Koszalin, 14.12.2022 r.

dotyczy: Przetarg nieograniczony nr TP.382.112.2022 JK – Sprzęt medyczny jednorazowego użytku do Pracowni Hemodynamiki

Na podstawie art. 135 ust. 2 ustawy z dnia 11 września 2019 r. Prawo zamówień publicznych (Dz.U.2022.1710 t.j.) udzielam wyjaśnień na zadane pytania:

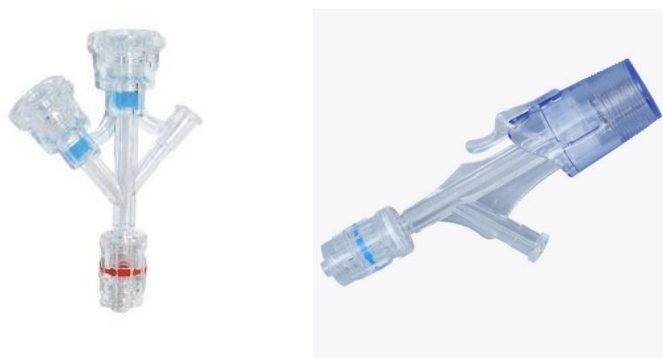
*„Czy Zamawiający dopuści rampy trójdrożnej o wytrzymałości 500 PSI – zdjęcie poniżej.”*

Zamawiający dopuszcza. Pozostałe parametry bez zmian.
